MEMORANDO-DRCL-SEEIA-012-1003-2022

ASUNTO: Informe técnico de Inspección de EsIA Cat II

INFORME TÉCNICO DE INSPECCIÓN No. 009-2022

PROYECTO:	SUBESTACIÓN ELÉCTRICA DE SABANITAS 230 KV	CATEGORÍA:	II
PROMOTOR:	EMPRESA DE TRANSMISIÓN ELÉCTRICA, S.A.		
REPRESENTANTE LEGAL	CARLOS MOSQUERA CASTILLO		
CÉDULA:	8-208-694		
LOCALIZACIÓN DEL PROYECTO:	PROVINCIA DE COLÓN, DISTRITO DE COLÓN, CORREGIMIENTO DE NUEVA PROVIDENCIA		
FECHA DE INSPECCIÓN:	9 DE MARZO DE 2022		
FECHA DEL INFORME:	9 DE MARZO DE 2022		
PARTICIPANTES:	MIAMBIENTE-COLÓN LIC. MIGUEL GÓMEZ LIC. ISABEL GONZALEZ/ SECCION DE SEGURIDAD HIDRICA ING. YARLENIS JULIO/ SECCIÓN FORESTAL LIC. AGUSTIN SOMOSA/ SECCIÓN BIODIVERSIDAD MIAMBIENTE-NIVEL CENTRAL ALFONSO MARTINEZ-DEEIA ITZY ROVIRA-DEEIA ACP SAMUEL GUTIERREZ EMPRESA CONSULTORA ALDO CORDOBA LUIS ARANDA ILEANA VILLAMIL EMPRESA PROMOTORA (ETESA) KARINA CARDENAS (ETESA) VIDAMIDES MORALES (ETESA) JOSE VERGARA (ETESA) ERQUIN BELEÑO (ETESA) ELAINE CORTES (ETESA) OSVALDO VILLARREAL (ELECNOR) JEAN CARLOS OLmos (ELECNOR)

VII. IMAGEN DEL RECORRIDO DE LA INSPECCIÓN (Google Earth)

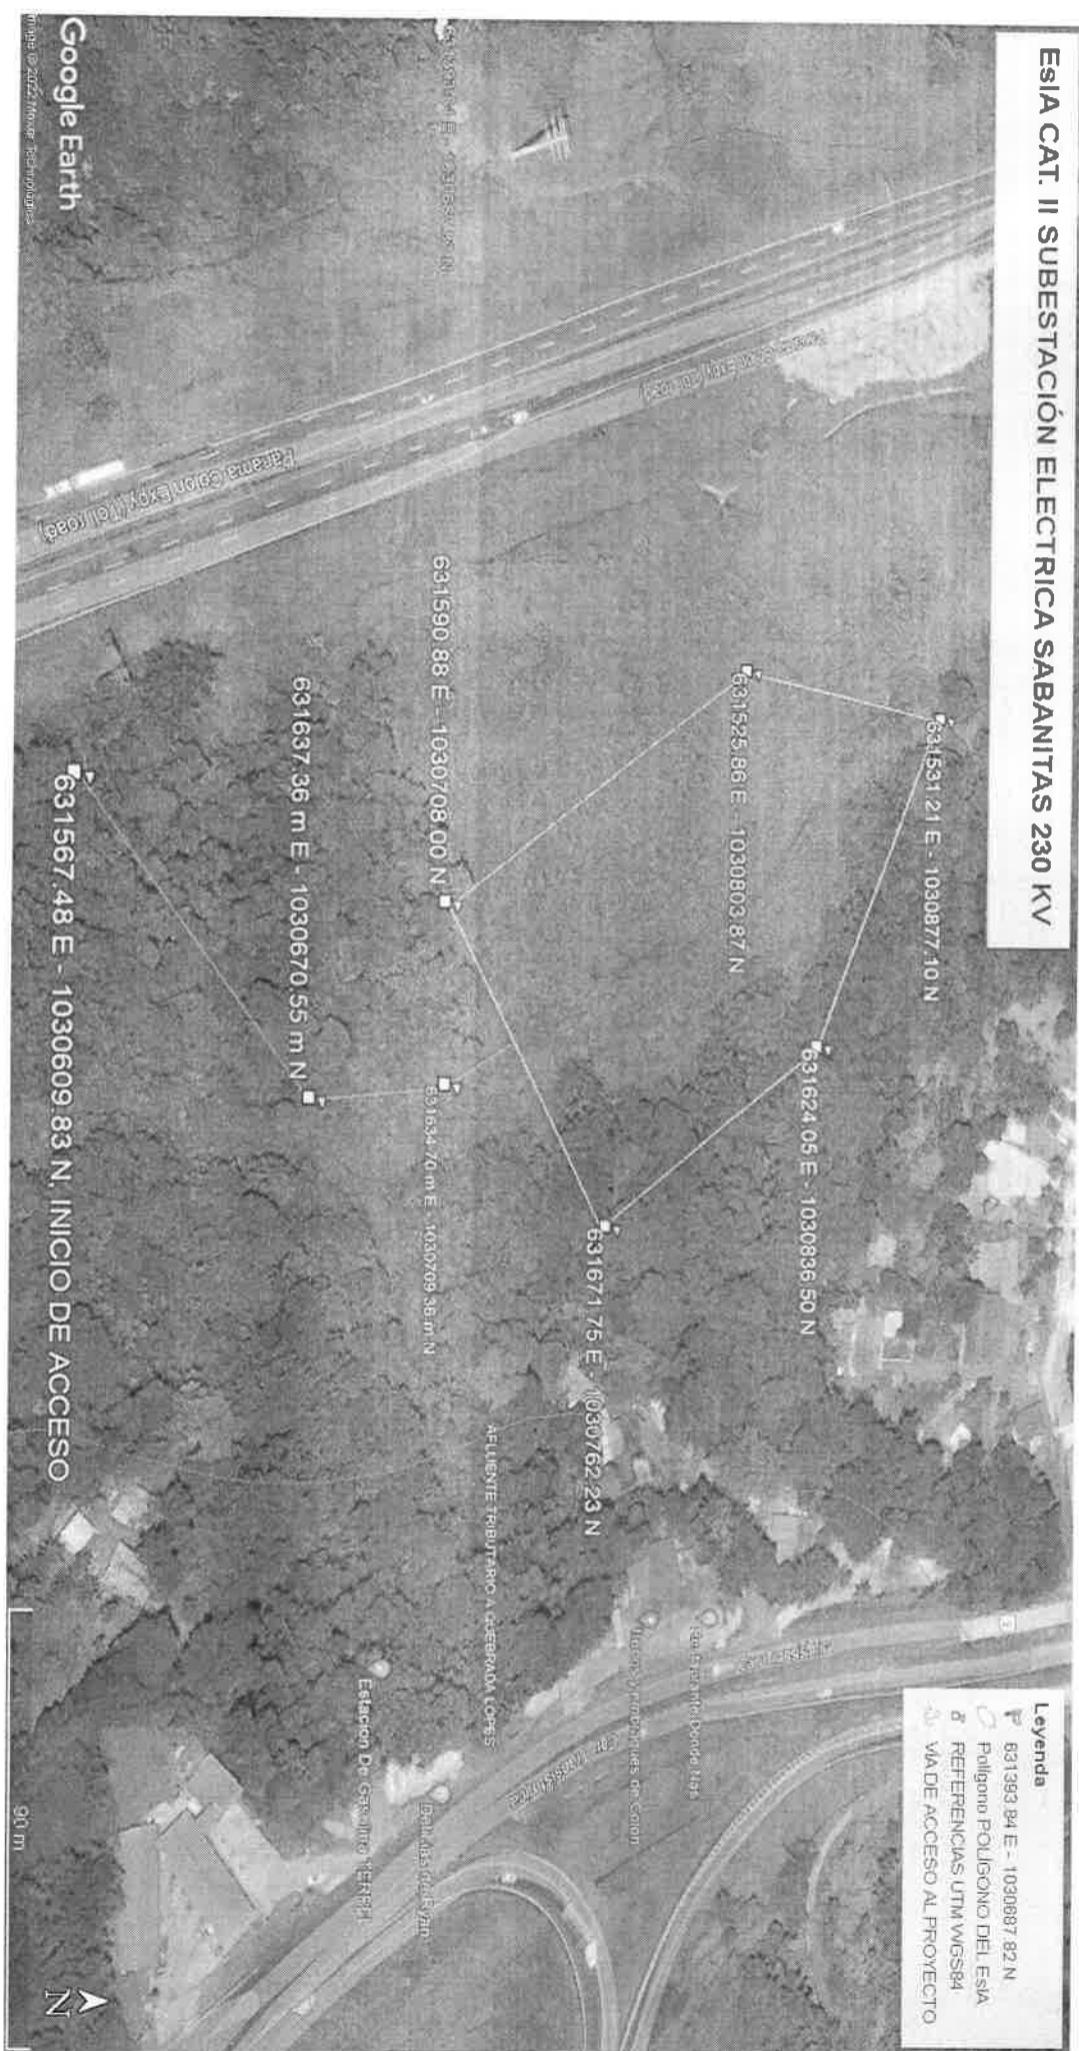
- El área donde se ubicará el proyecto tiene inclinaciones, por lo que requerirá de la nivelación del terreno.
- Gran parte del polígono del proyecto se encuentra en un área con suelo cubierto de piedras y rebrotes de gramínea y orquídeas dispersas; de igual un área boscosa, y arboles dispersos.
- Se identificó que el polígono en campo se encuentra a poca distancia de la Quebrada López; por otro lado se identificó un pequeño cuerpo hídrico, en el área donde se pretende construir la vía de acceso.
- El proyecto se ubica a poca distancia de la autopista Alberto Motta Panamá Colón.
